OGGETTO: [I.D. VIP 2717] Provvedimento Direttoriale di esclusione VIA DVA/2014/6449, del 10/03/2014, prescrizione n. 10, proponente Autorità Portuale di Palermo. Notifica esito istruttoria.

Parere n. 1666 del 28/11/2014

Progetto:	<i>Verifica di Ottemperanza</i> <i>Porto di Termini Imerese</i> <i>Lavori di completamento molo foraneo</i> <i>di sopraflutto e molo di sottoflutto</i> <i>Prescrizione n. 10 del provvedimento</i> <i>di esclusione dalla VIA n. 6449 del 10 marzo 2014</i>
Proponente:	<i>Autorità Portuale di Palermo</i>

Figura 1. Banchina di sottoflutto - Planimetria dell'impianto acque meteoriche - Elaborato grafico fornito nell'ambito della presente Verifica di Ottemperanza alla prescrizione n. 10

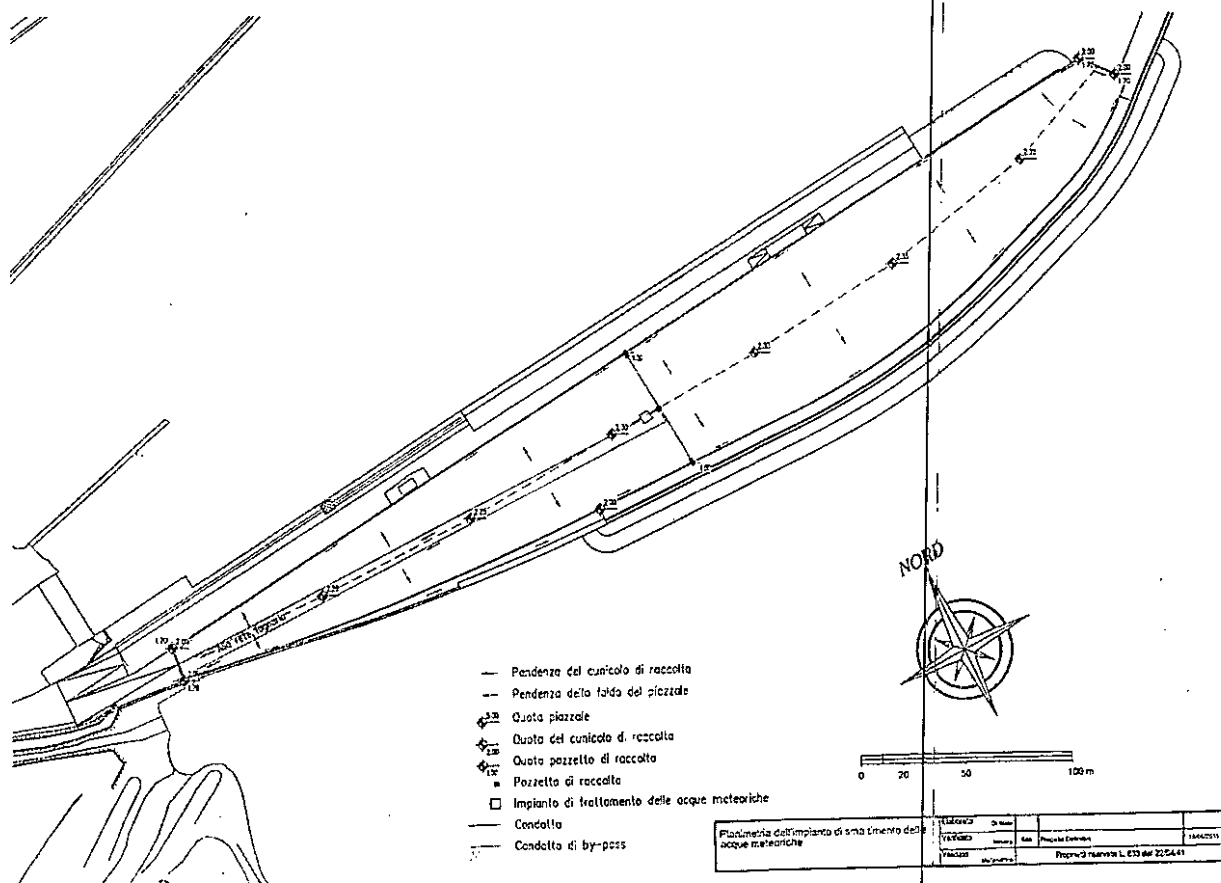
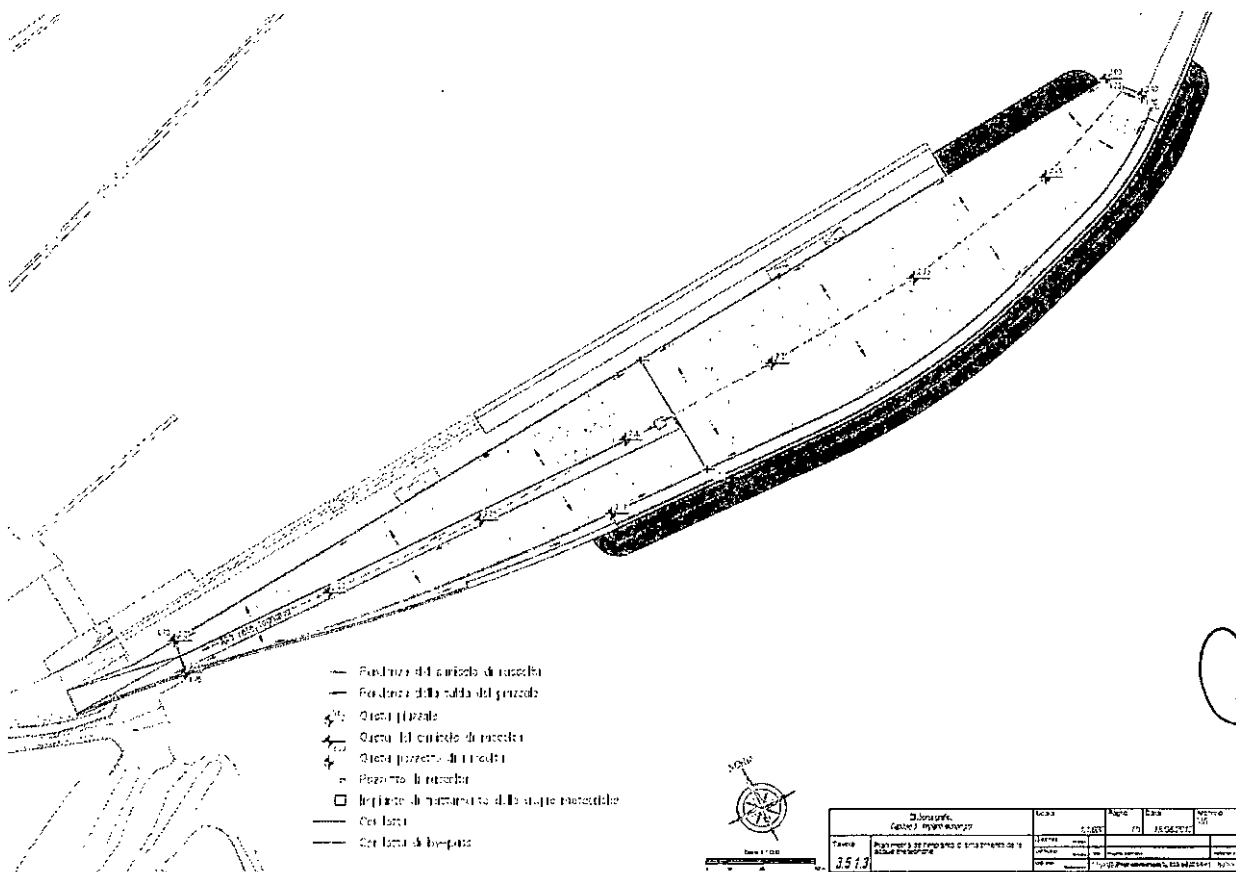
- la planimetria allegata alla relazione tecnica dell'impianto di smaltimento delle acque meteoriche illustra le opere e gli interventi previsti sul piazzale commerciale della banchina di sottoflutto; indicando le quote, le pendenze e l'ubicazione degli elementi principali (pozzetti di raccolta, condotte e impianto di trattamento);

- lo specifico progetto in esame considera soltanto il trattamento delle acque di prima pioggia, in quanto le opere sottoposte a valutazione sono limitate ai lavori di completamento del molo foraneo di sopraflutto e del molo di sottoflutto e non comprendono gli interventi previsti dal nuovo Piano Regolatore Portuale del porto di Termini Imerese (PRP del 2004) sul piazzale commerciale: tali interventi saranno realizzati successivamente e comporteranno la produzione di ulteriori acque reflue, dovute alle attività antropiche che si svolgeranno su suddetto piazzale;

- l'attuazione del nuovo PRP del porto di Termini Imerese è prevista per fasi, previo completamento delle opere di difesa del porto: gli interventi che interessano i moli di sopraflutto e di sottoflutto costituiscono una fase propedeutica e necessaria per la redazione dei successivi progetti di attuazione del Piano;

- il progetto definitivo di raccolta e trattamento delle acque meteoriche presso la banchina del molo di sottoflutto è stato elaborato e sottoposto al MATTM per la Verifica di Ottemperanza: esso presenta dati tecnici che corrispondono alle esigenze progettuali e risulta conforme con quanto prescritto;

Si raccomanda che, nel momento in cui saranno presentati i progetti definitivi di sistemazione della banchina commerciale del porto di Termini Imerese, l'impianto di smaltimento delle acque meteoriche integri la raccolta e il trattamento di tutte le acque reflue prodotte dalle attività antropiche ivi previste.
